川内原子力発電所1号炉、2号炉審査資料

川内原子力発電所1号炉及び2号炉

標準応答スペクトルを考慮した評価に関する 今後の対応方針及びスケジュール

2022年6月17日
九州電力株式会社

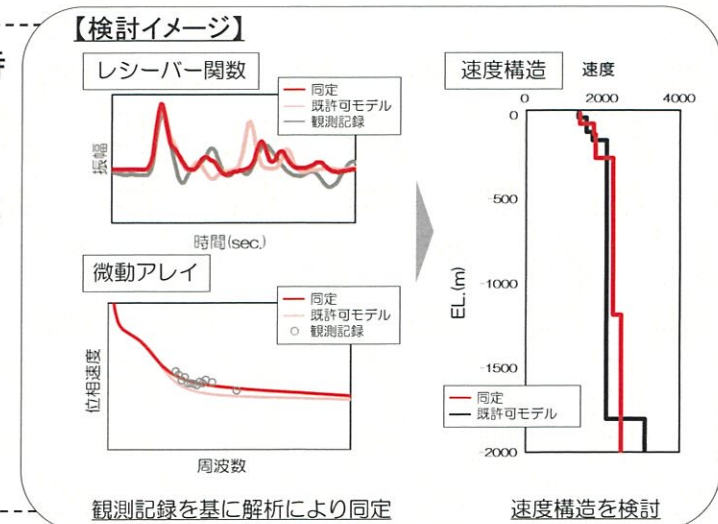
【コメントNo.9】

地震基盤相当面は、設置許可基準規則解釈別記2の定義に従い $V_s=2,200\text{m/s}$ 以上の層に設定すること。

第1049回審査会合(令和4年5月20日)ご説明

- ・最新の知見、観測記録を取り入れ、今回の設置変更許可申請時(令和3年4月26日)の地下構造モデルから速度構造も含めて見直す方針について説明。
- ・今回の設置変更許可申請時(令和3年4月26日)からの変更点は下記の通り。
 - 地盤減衰の検討に加えて、標準応答スペクトルが定義される地震基盤相当面($V_s=2200\text{m/s}$ 以上)を設定するため、速度構造を検討。
 - 既許可の地下構造モデルもまとめて見直す。

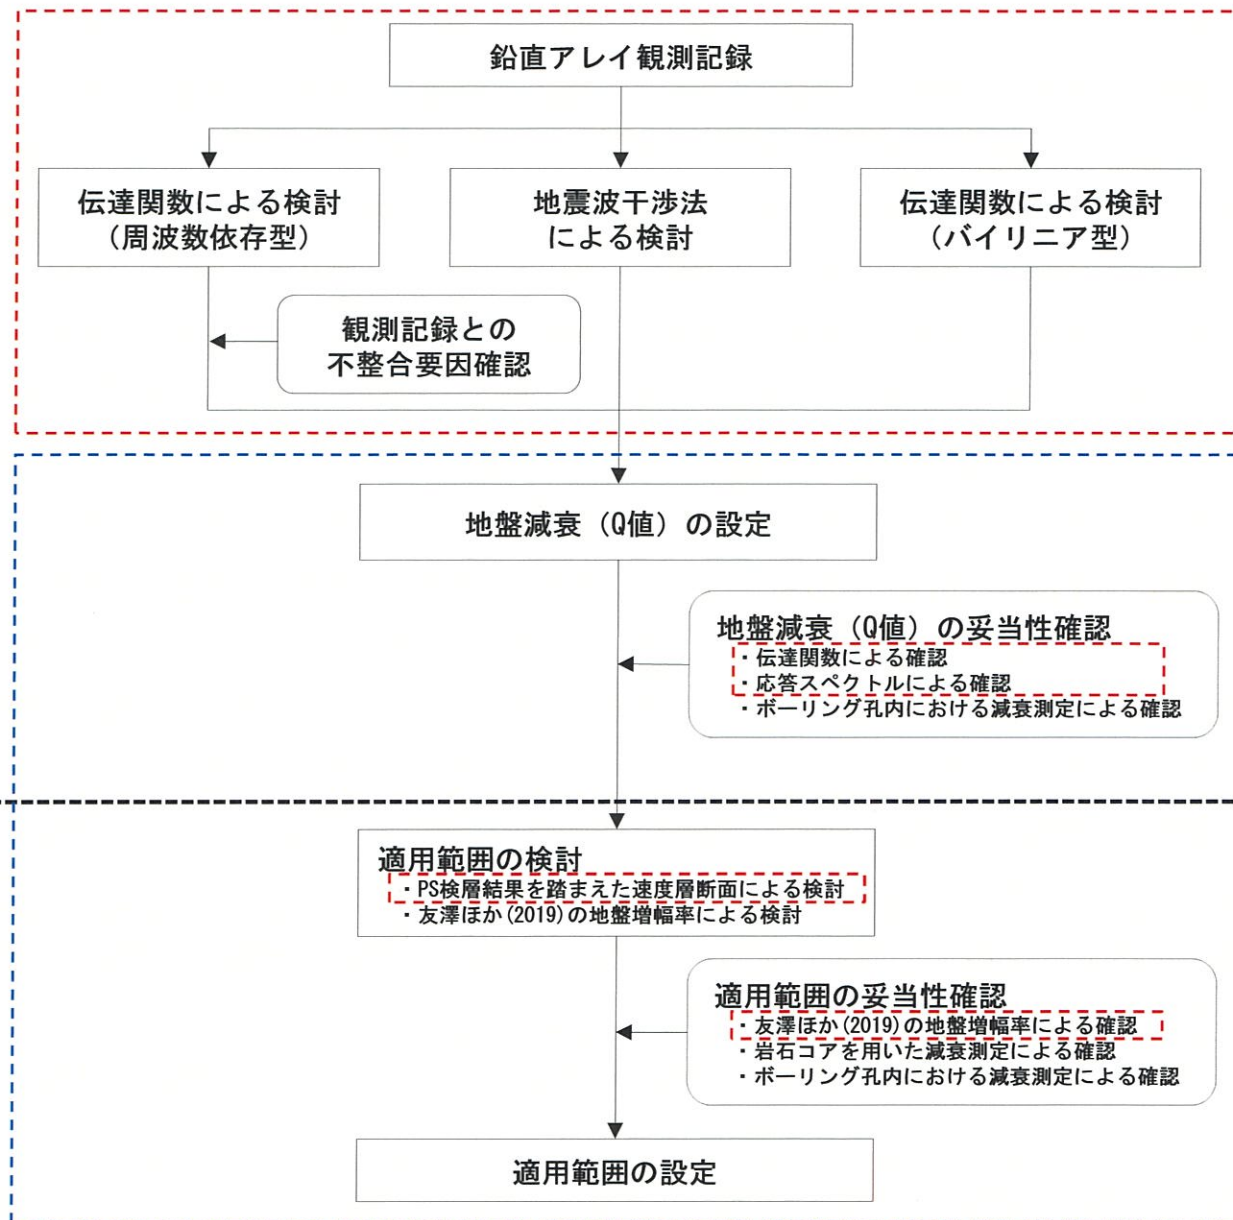
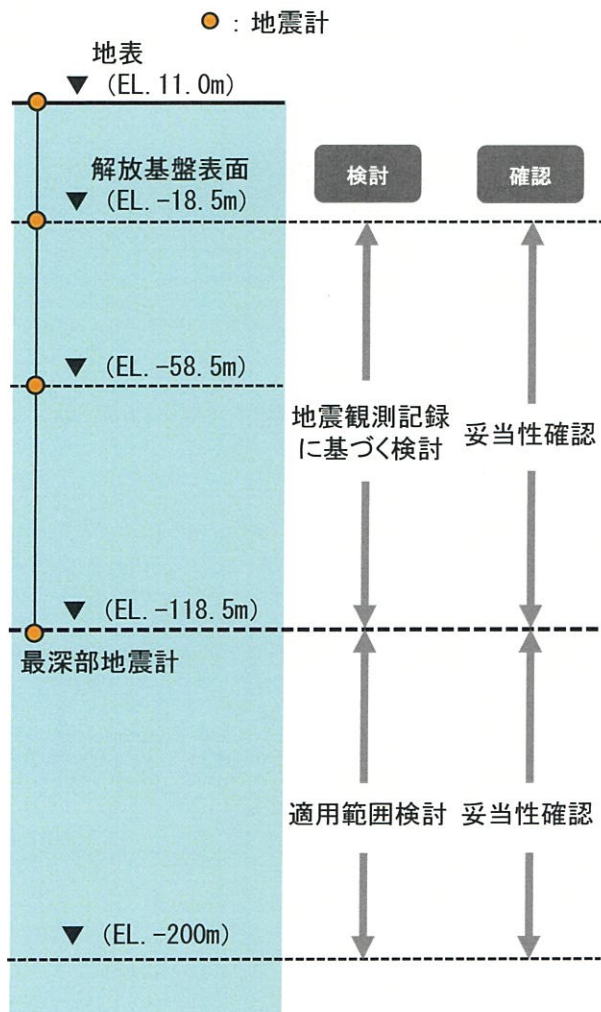
【コメントNo.8】

新たに設定した地下構造モデルについて、以下を踏まえ、地盤減衰の設定の考え方、根拠を明確にし、説明すること。

- ①15Hz程度までの範囲で評価した地盤減衰の高周波数帯への適用性
- ②地震観測記録が得られていない深さにおける地盤減衰の設定
- ③地盤減衰の不確かさの考え方

【今後の方針】

- ・①について、解放基盤表面(EL.-18.5m)から最深部地震計(EL.-118.5m)までの範囲について、蓄積された地震観測記録を用い、複数の手法により地盤減衰(Q値)を検討。15Hz程度までの範囲で評価した地盤減衰の高周波数帯への適用性について、地盤減衰(Q値)の高周波数帯における上限値に関する知見等を基に検討。(第1049回審査会合にて説明)
- ・②について、最深部地震計(EL.-118.5m)以深の地盤減衰(Q値)については、解放基盤表面から最深部地震計までの範囲で設定した地盤減衰(Q値)の適用範囲を検討。
- ・③について、検討した地盤減衰(Q値)に対して、不確かさの考え方を整理し、地盤減衰(Q値)を設定。
- ・更に②③について、解析的な検討に加え、データ拡充を目的とした新たな追加調査による結果に基づく妥当性確認を実施。
 - －EL.-200m程度の範囲で得られた岩石コアを用いた減衰測定結果及びボーリング孔内における減衰測定結果を踏まえた検討により設定した地盤減衰(Q値)の妥当性を確認。
